INFORME MENSUAL No. 06 DE INTERVENTORÍA
CONTRATO No. 1659 DE 2021

"INTERVENTORÍA TÉCNICA, ADMINISTRATIVA, FINANCIERA Y AMBIENTAL PARA EL MANTENIMIENTO Y MEJORAMIENTO DE VIAS RURALES EN LOS MUNICIPIOS EN EL DEPARTAMENTO DE CUNDINAMARCA DEL PROGRAMA "COLOMBIA RURAL" GRUPO 2.

INTERVENTOR:
CODIPRO INGENIERÍA LTDA

BOGOTA D.C., MAYO DE 2022

Imagen 1, Seccion Transversal del K0+030 tramo Buena Vista, presentada por el contratista hasta el momento.

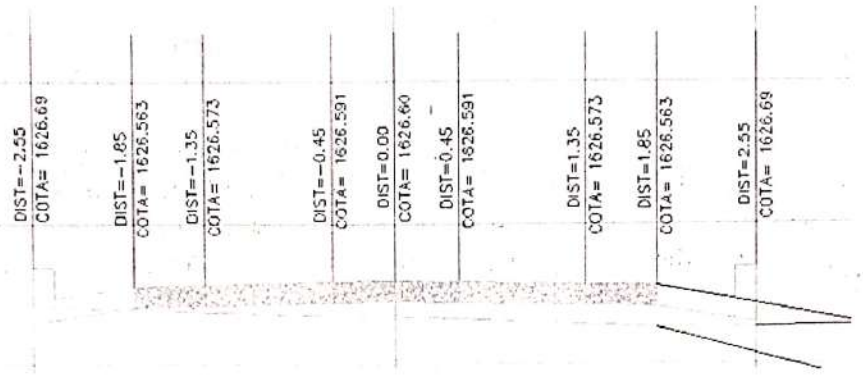
Se solicita el envío de las carteras de nivelación de cotas.
Para el proceso de Preacta, las secciones transversales ejecutas en campo deben en lo posible ajustarse a las presentadas e ir en debida forma, lo cual en varios oficios se ha solicitado se relacione el cuadro de cantidades por cada una. Se requiere sea enviado.

Con base a las observaciones realizadas se solicita concluir en la próxima entrega la meta física del proyecto, además con base a los compromisos adquiridos en último comité, el envío de caracterización de la subbase y diseño de mezcla aún sigue sin entregarse.

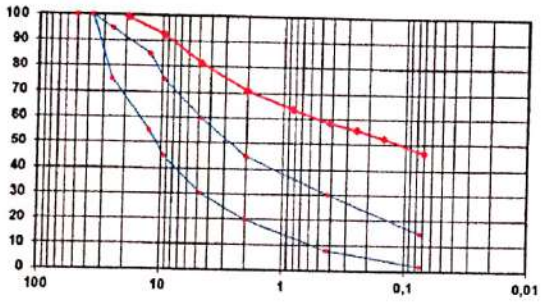
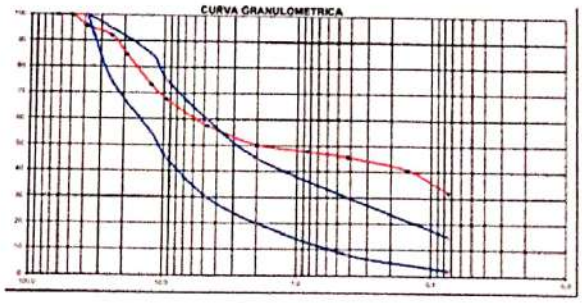
RESULTADO PRESENTADO	
CARACTERISTICAS	NORMA INVIAS	VALOR ESPECIFICACION	CONTRATISTA	INTERVENTORÍA
Límite Líquido Max	tabla 320-2	25	42	32
Indice Plásticidad Max	tabla 320-2	6	20	13
Equivalente Arena	tabla 320-2	25	No presenta	13
Granulometría	tabla 320-3	SBG-38

Respecto a la calidad del material instalado en obra, es evidente que no cumple con las características para Subbase Granular de acuerdo al ítem 320.3 especificación INVIAS. Por lo tanto es requerido que el Contratista presente las alternativas de acciones pertinentes encaminadas a corregir la calidad de la obra.
